Suomen asetinlaitevaatimukset ja ratatekniset ohjeet

FIR JA RATO SELVITYSTYÖ
Projektinnumero 11018 (VR Track Suunnittelu)

Versio 1.1	Päivämäärä 13.12.2017	Laatija Mika Kupari	Tarkastaja Juuso Matikainen	Hyväksyjä Lassi Matikainen
---------------	--------------------------	------------------------	--------------------------------	-------------------------------

14. Normaalikuva (Taso 2). Liikenteenohjaukseen soveltuva. Normaalikuvassa on esitettävä seuraavat elementit:
The normal view (Level 2). Suitable for traffic control. The following elements shall be displayed in the normal view:

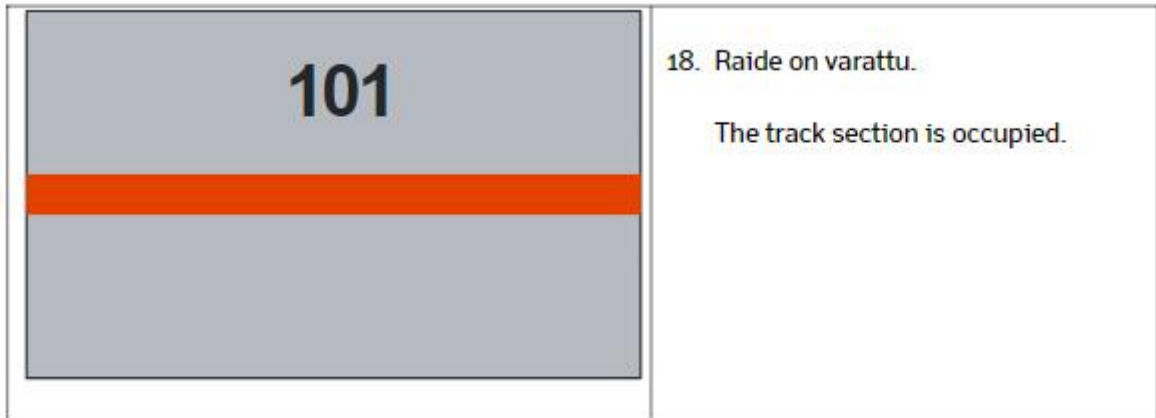
Ilmaisu 14. Normaalikuvassa (Taso 2) ei mainita portteja. Pitäisikö niidenkin näkyä?

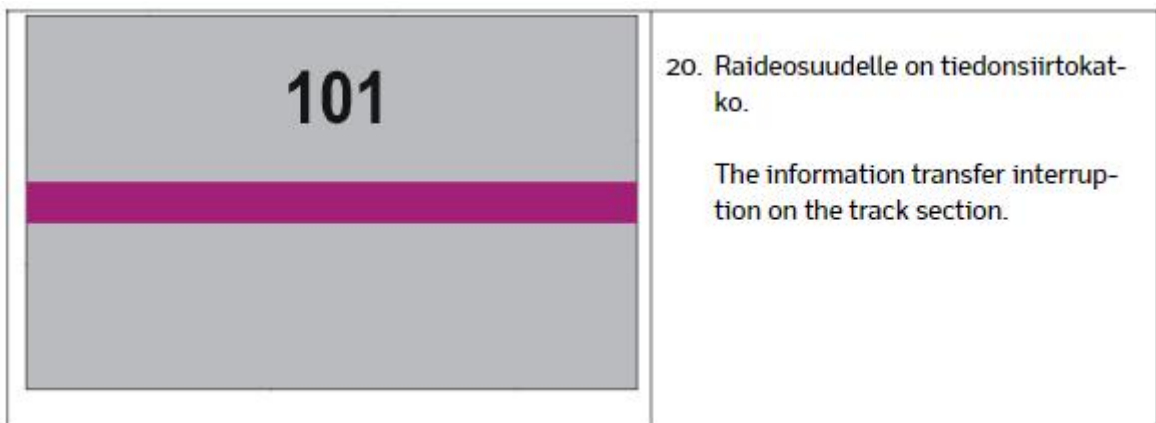
Ilmaisu 15. Miksi kuvauskentässä on merkintä a)? Muualla ei ole käytetty vastaavaa merkintää. (Kupari) // VIRHE

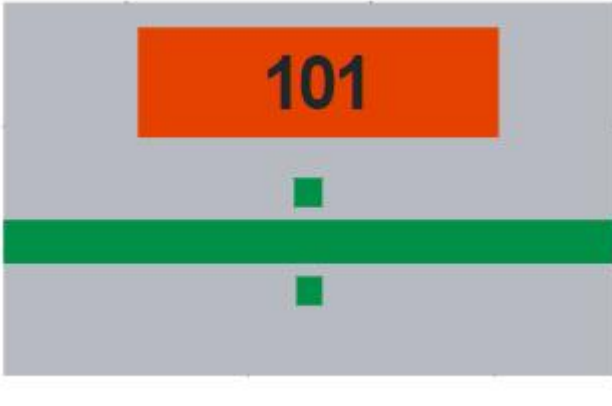
Ilmaisu 18. Varatun raiteen ilmaisussa (18.) voitaisiin mainita, että punainen väri ylikirjoittaa muut värit. Näin ollen vaihtokulkutien ja junakulkutien tai ohiajovaran asettumisen ilmaisussa (16. ja 17.) voitaisiin mainita, että raideosuus on vapaa. (Kupari)

Ilmaisu 19. Raideosuuden rajan ilmaisussa (19.) raideosuuden tunnus on sijoitettu rajalle. Kuvauksesta voisi päätellä, että ilmaisussa on kaksi erillistä raideosuutta. (Kupari)

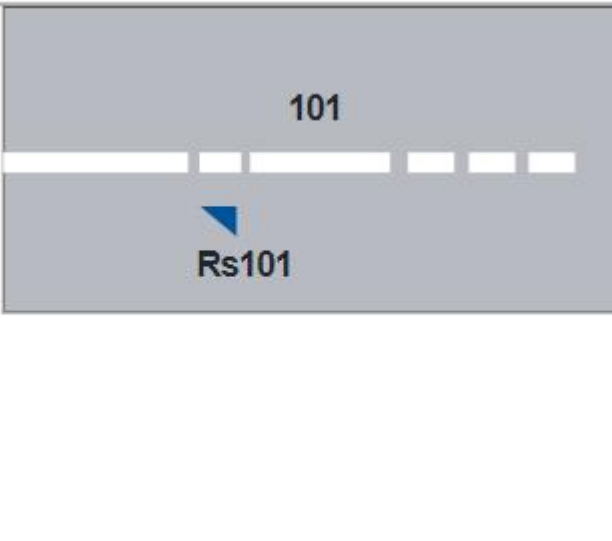
Ilmaisu 20. Raideosuudella on tiedonsiirtokatko -ilmaisussa (20.) ei mainita ylikirjoittaako ilmaisu muut ilmaisut. (Kupari)

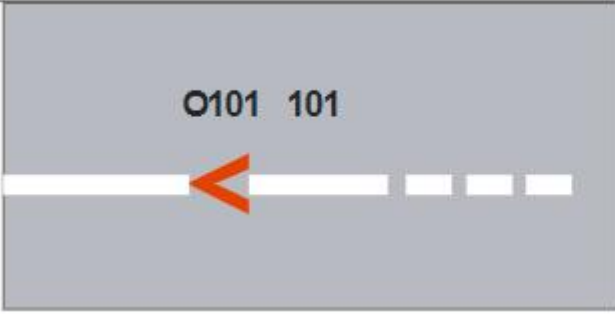
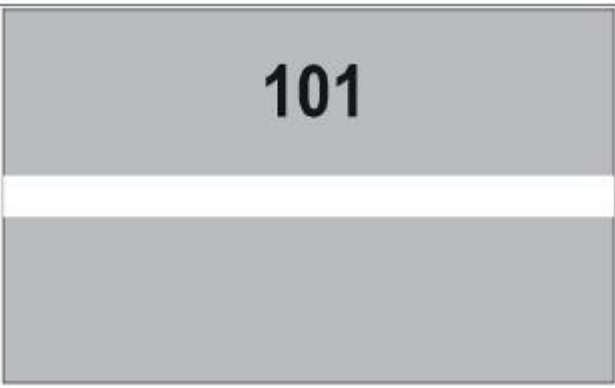
Ilmaisu 26. Varatun raiteen junakulkutie on varmistettu -ilmaisu (26.) on punainen taustalaatikko raidenumeron taustalla. Ylikirjoittaako tämä ilmaisu kauko-ohjauksessa huomautustekstin ilmaisuuden (337.), kuten akselinlaskijan alustavan purun ilmaisuuden musta taustaväri (38.) ylikirjoittaa? (Kupari)

- Miksei raideosuus ole punainen, jos raiteelle on varmistettu varatun raiteen junakulkutie? (Kupari)

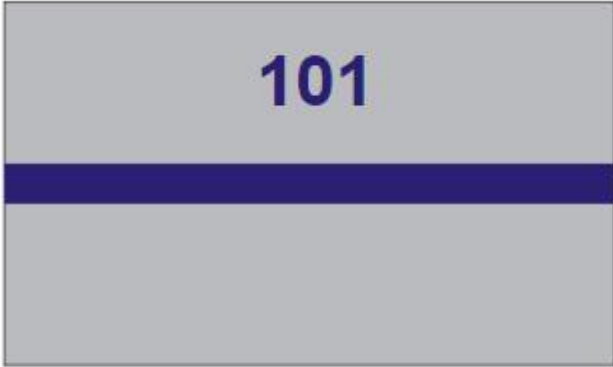
Ilmaisu 28. Raideviivan ilmaisussa (28.) on esitetty raideopastin, vapaanaolon valvonnalla varustettu raideosuus sekä ilman vapaanaolon valvontaa oleva raideosuus. Kuvassa on esitetty vain yhden raideosuuden tunnus. Raideopastimen vasemmalla puolella on myös vapaanaolon valvonnalla varustettu raideosuus, jolta puuttuu tunnus. Myös valvomattoman raideosuuden tunnus puuttuu (vrt. 21.). (Kupari)

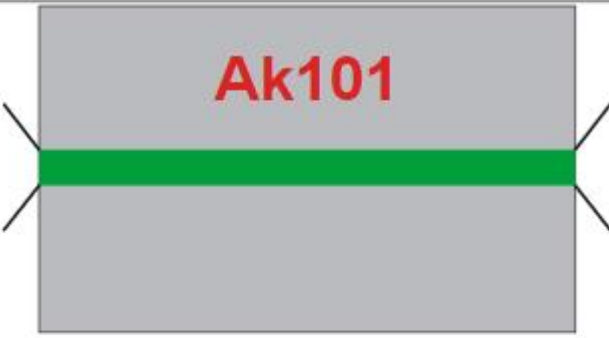
Ilmaisu 31. Sähköistämättömän raiteen ilmaisussa (31.) mainitaan, että kulkuteiden ja varattujen raiteiden ilmaisut ylikirjoittavat raideilmaisun sinisen värin. Ylikirjoittaako raideosuuden tiedonsiirtokatko (20.) sinisen värin? (Kupari)

- Ilmaisut 31, 32 uudistettava. Ilmaisuun olisi hyvä lisätä älyä siten, että sininen kehys (kuten ilmaisu 33.) tulee näkyviin, kun raide varautuu. (Sjöblom)

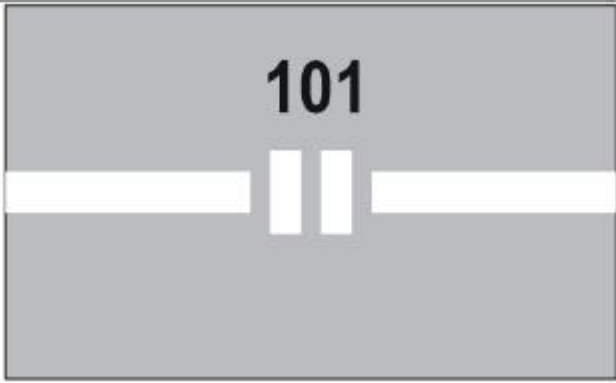
Ilmaisuu 39. ja 40. Akselinlaskijan alustavan purun ja silitysajon jälkeinen ilmaisu on esi-
tetty vapaalle raideosuudelle (39.) ja junakulkutielle varmistetulle raideosuudelle (40.).
Koskeeko ilmaisu myös vaihtokulkuteitä? (Kupari)

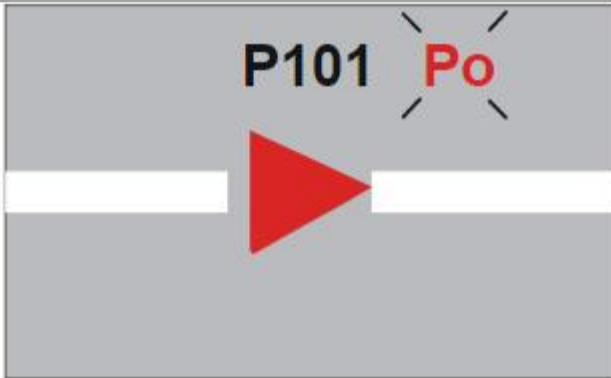
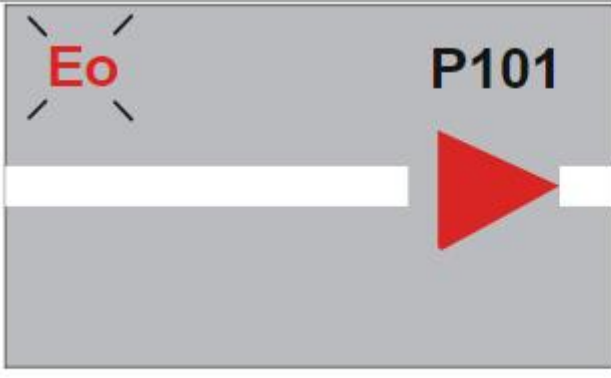
I Ilmaisu 47. Ajoneston ilmaisut 47. ja 48. uudistettava paremmin näkyviksi. (Sjöblom)

Ilmeisesti ilmaisu oltava järjestelmiä varten, joissa voidaan asettaa kaksi ajonestoa samanaikaisesti FIR toiminnalliset vaatimukset vastaisesti? Onko järkevä esittää ilmaisuvaatimuksissa? (Proxion)

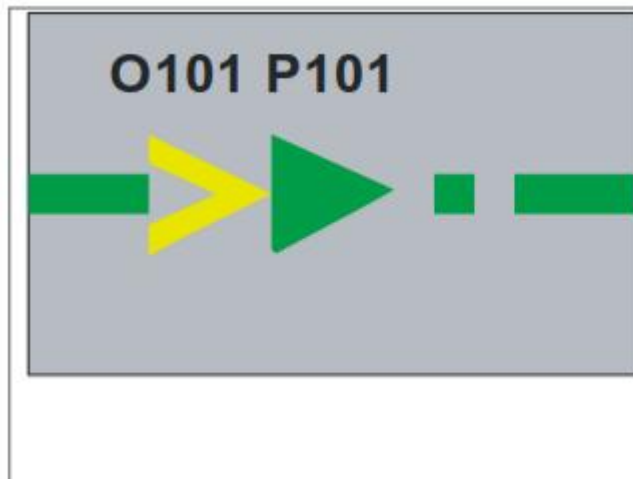
I lmaisu 62. Voiko pääopastin olla yksittäin Seis-asentoon lukittuna ilman kulkutietä, kuten ilmaisussa 62. on esitetty? (Kupari)

- Ilmaisun 62 tekstissä pitäisi lukea "blocked". (Matikainen)

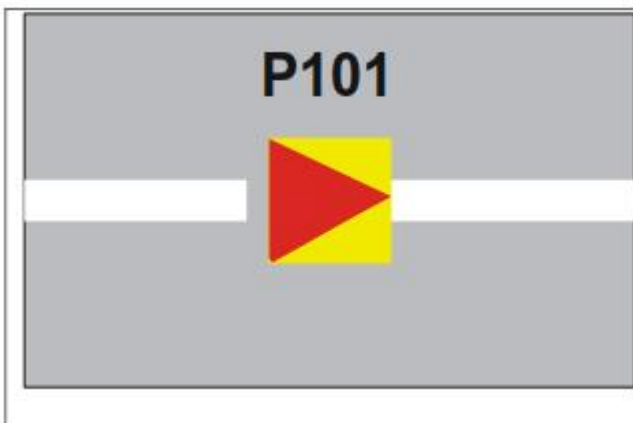
I lmaisu 64. Ilmaisukuvasta 64 puuttuu ohiajovaran pallo. (Matikainen)

69. Normaalityla. Opastin näyttää Seis-opastetta. Junanumeroautomaatika on kytketty.

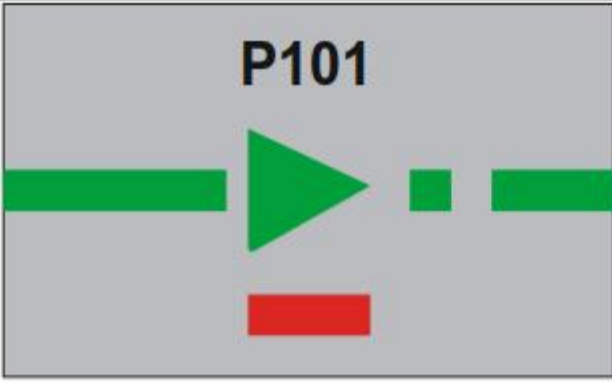
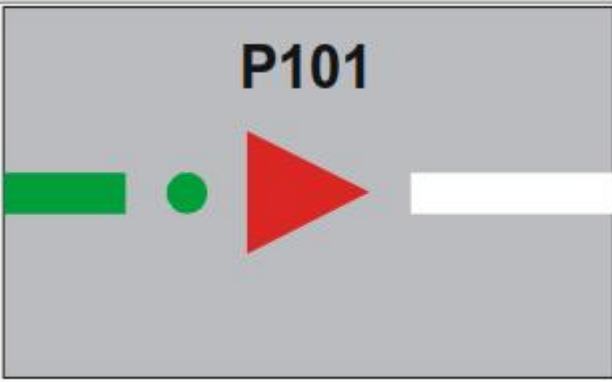
I lmaisu 69. Tilanne jossa on junanumeroautomaatika sekä asema-automaatika päällä on esittämättä. Junanumeroautomaatika ylikirjoittaa? (Sjöblom)

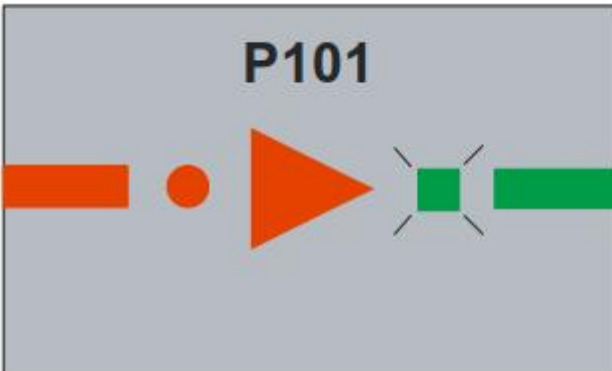
Ilmaisu 66. Halutaanko ilmaista, että lähestymisalueella on yksikkö, vai että kulkutie tulee purkaa HP-komennolla? Eli jos on vain käyty lähestymisalueella, ilmaistaanko punainen viiva? (Proxion) // EPÄSELVÄ

<p>76. Junakulkutien päättävä opastin näyttää Seis-opastetta. Junakulkutie on varmistettu nollaohiajovaralla ja ohiajovara on lukittunut (vihreä pallo).</p> <p>The main route exit signal displays "Stop" aspect. The main route is set with overlap 0 and the overlap is locked (green dot).</p>
---	--

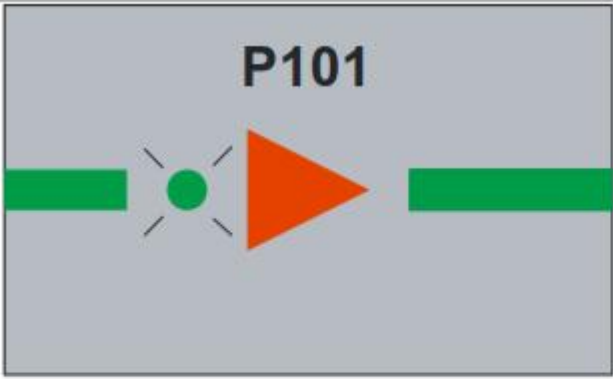
Ilmaisu 76. Nollaohiajovaralla varmistetun junakulkutien ilmaisu (76.) on ristiriidassa vain kauko-ohjauksessa näytettävän ilmaisun kanssa (341.). Ilmaisussa 76. pallo on vihreä. Ilmaisussa 341. pallo on punainen. Ilmaisuvaatimus 341. on kirjoitettu kursivilla fontilla, joten se on vapaaehtoinen. (Kupari)

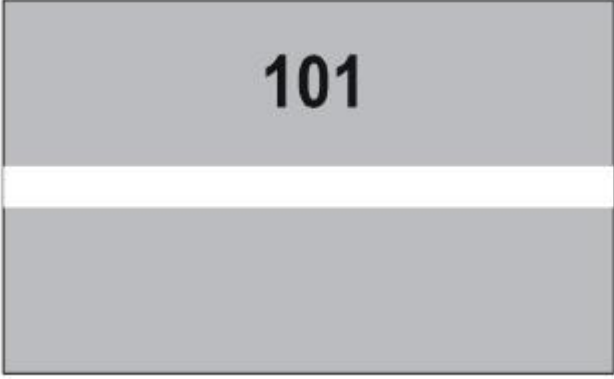
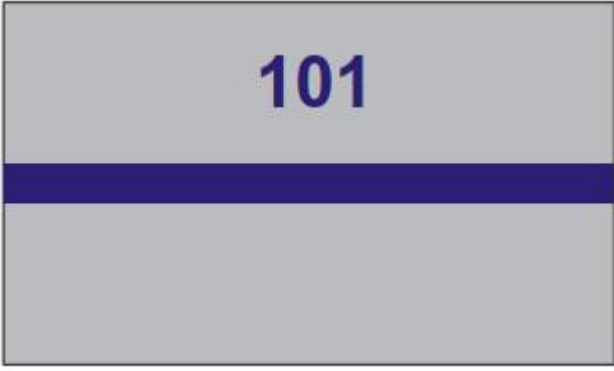
Voiko fiktiivistä lähetyslupaopastinta (ilmaisut 110. – 114.) käyttää vaihtokulkutien kanssa? Keltaista ilmaisua ei ole vaatimuksissa. (Kupari)

Fiktiivisten opastimien esittämistapa mietittävä uudestaan. (Sisäinen seurantakokous 17.11.2017)

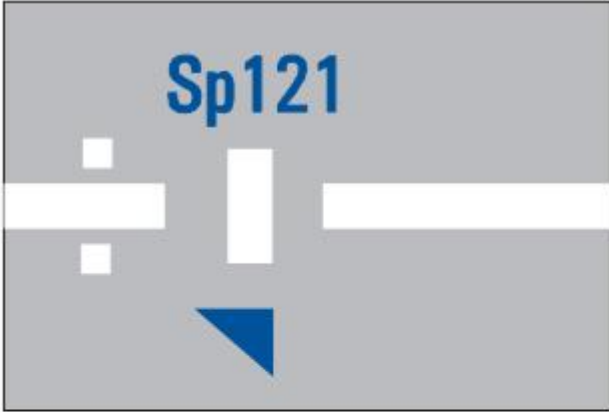
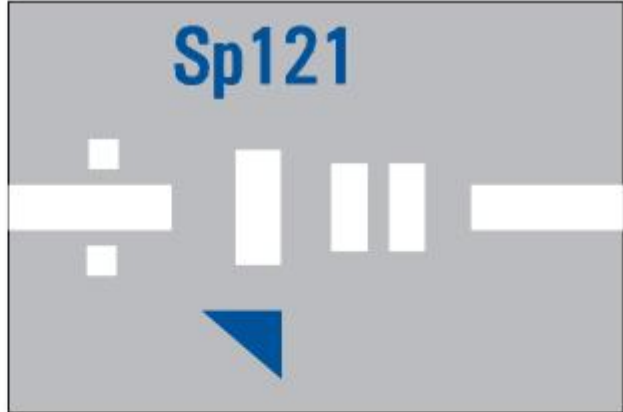
I Ilmaisu 183. Epätäydellinen. Lisättävä ilmaisuja eri vaihteen asennoista, kun kosketintieto vaihteesta luetaan suoraan astinlaitteesta eikä ole avainsalpalaitteen lenkissä. (Sjöblom)

<p>186. Kulkutie linjalle linjavaihteen ohi on asetettu. Linjavaihte on lukittu. Junakulkutien sivusuojajehdot täyttyvät.</p> <p>A main route is set for the line through the line point. The line point is locked. The flank protection requirements for the main route are met.</p>
---	---

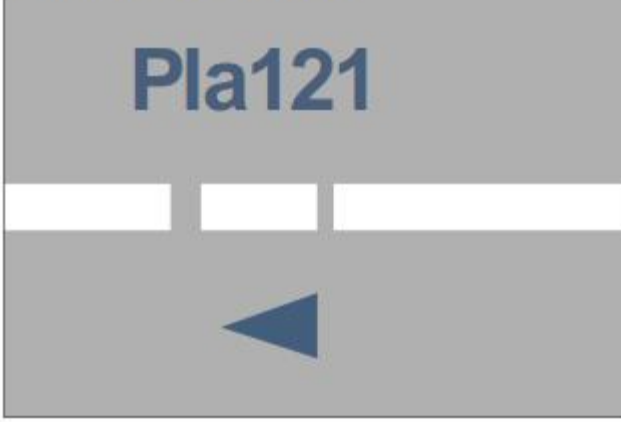
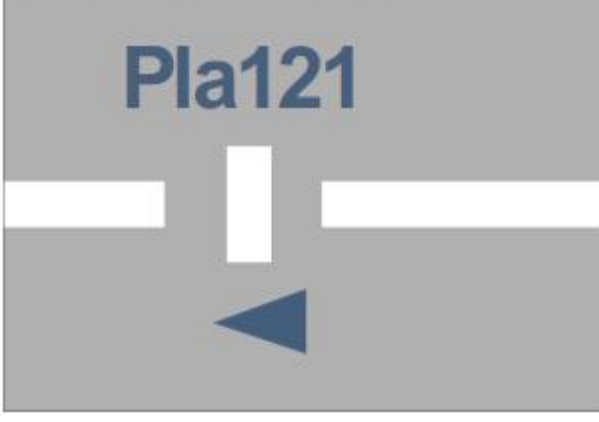
Ilmaisu 186. Tarvitaan laajempi kuva, josta näkee, miten viherrys päättyy. (Sjöblom)

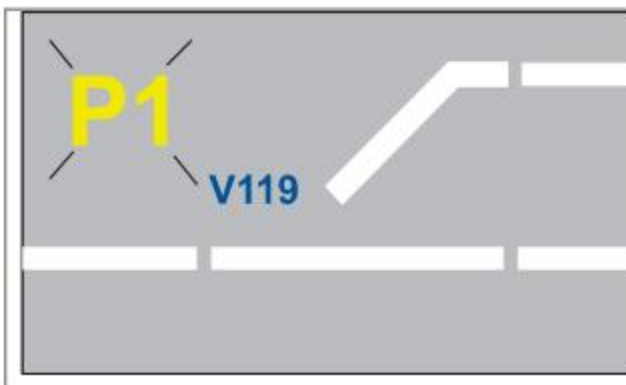
Ilmaisu 209. Paikallislupa on annettu, mutta valvontaehdot eivät ole vielä voimassa -ilmaisussa (209.) P1 vilkkuu keltainen/harmaa. Pitäisikö tässä vaiheessa myös vaihteen paikallislupailmaisun vilkkua magenta/harmaa, koska paikallislupa ei ole vielä asettunut? (Kupari)

212. Paikalliskäntöpainikkeiden häiriö, kun paikallislupaa ei ole annettu. P1-ilmaisu vilkkuu keltainen/harmaa.

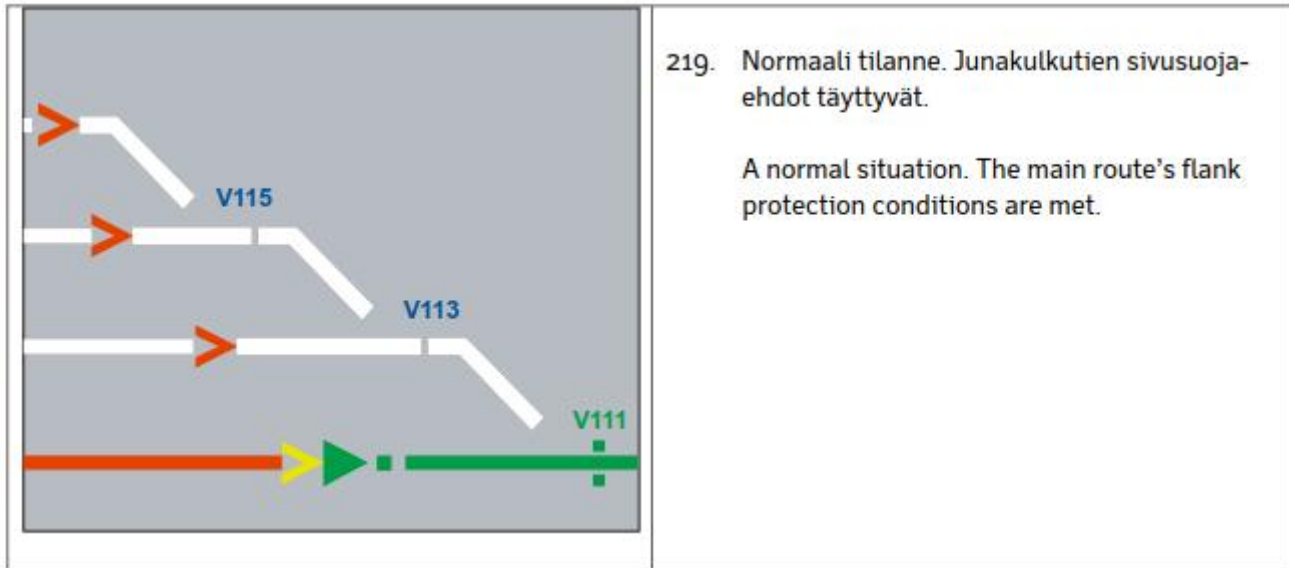
Ilmaisu 211. Paikallisluvan valvontaehdot eivät enää täyty -ilmaisussa (211.) P1 vilkkuu punainen/harmaa. Pitäisikö tässä vaiheessa myös vaihteen paikallislupailmaisun vilkkuu magenta/harmaa, koska vaihde ei ole paikallisesti käännettävissä? (Kupari)

Ilmaisu 212. Ilmaisu 209 voisi olla sama kuin ilmaisu 212, koska paikalliskäyttö ei ole käytettävissä. (Kupari)

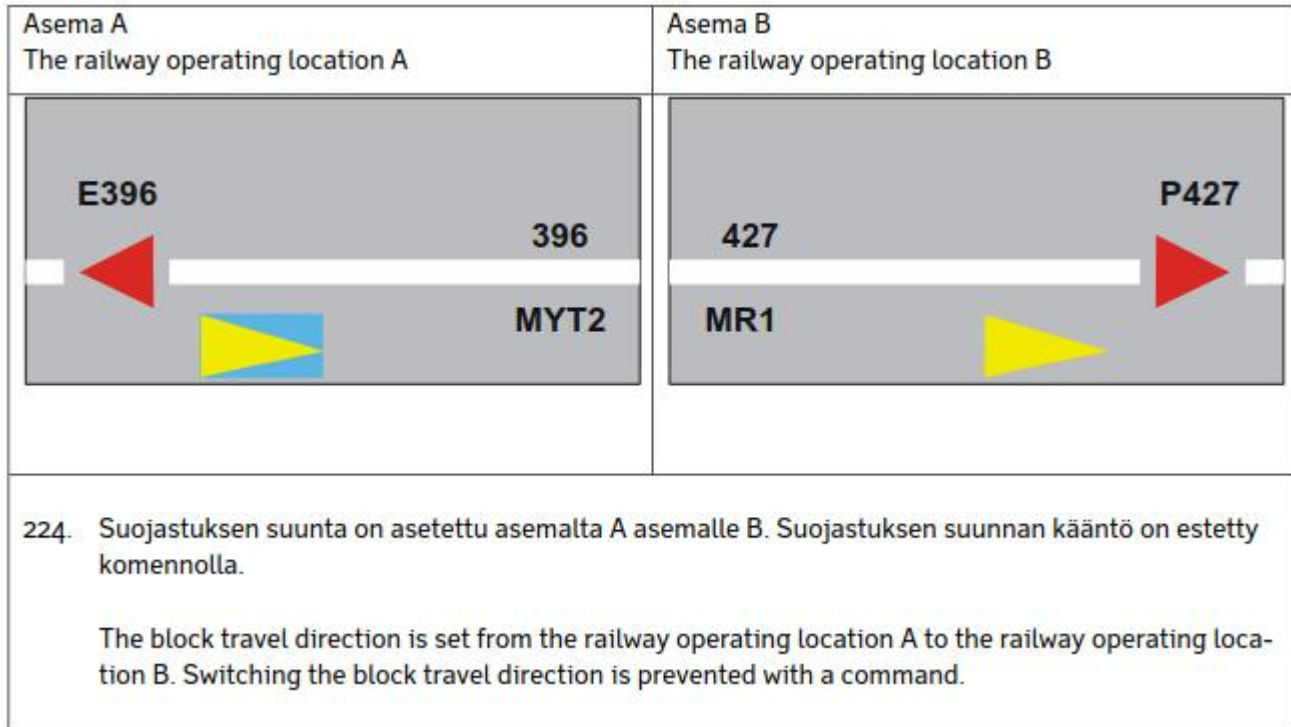
Ilmaisu 219. Junakulkutien sivusuojaehdot täyttyvät -ilmaisussa (219.) voitaisiin kertoa sanallisesti, että ilmaisu on nimenomaan vaihteen tunnuksen vihreä väri. (Kupari)

- Puutteellinen kappale. Ilmaisuja lisättävä. Sivusuojailmaisut laajemmin esitettävä. (Sjöblom)

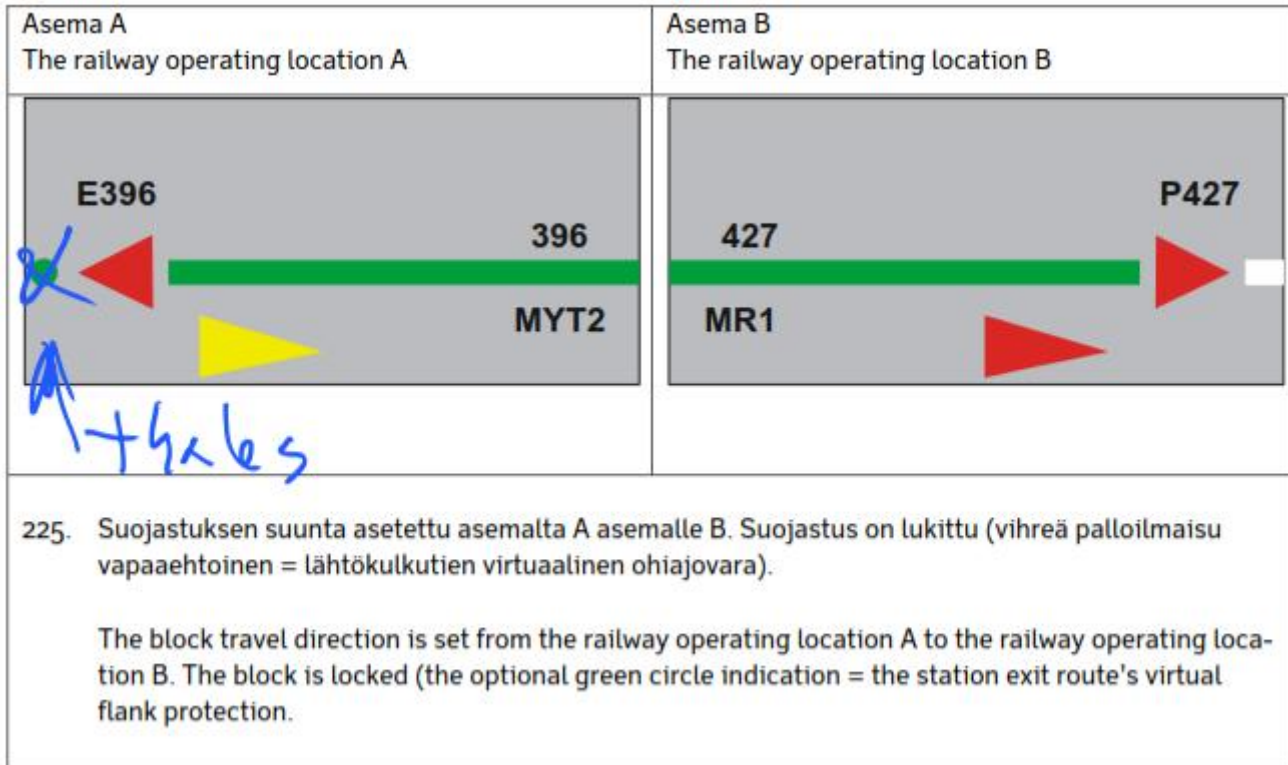
I Ilmaisu 223. Ilmaisu on epäselvä. (Sjöblom)

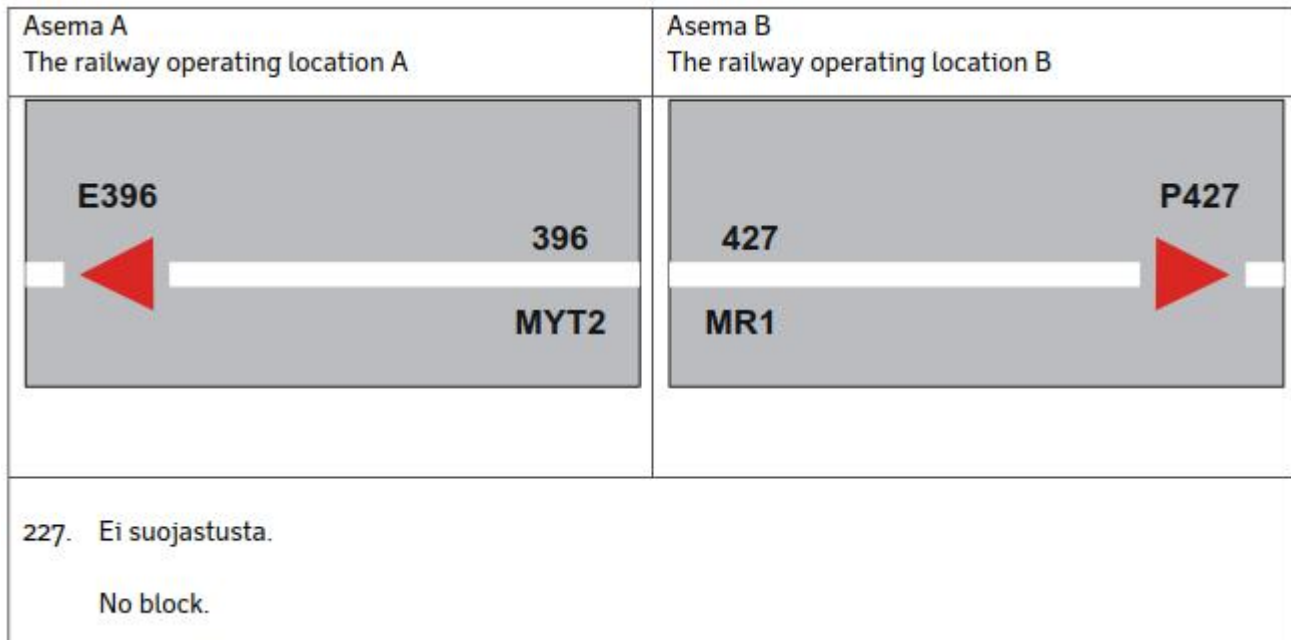
I Ilmaisu 224. Saako suojastuksen suunnan käänö estetty -ilmaisussa (224.) aseman B suojastusnuoli mennä punaiseksi? (Kupari)

- Tulisiko pohjoisempi suuntanuoli ilmaista punaisena? Suunta ei ole käännettävissä komennolla. (Proxion)
- Mietittävä lukituksen tarpeellisuus (Matikainen)
- Pitäisikö oikeanpuoleisen kuvan nuolen olla punainen? (Sjöblom)
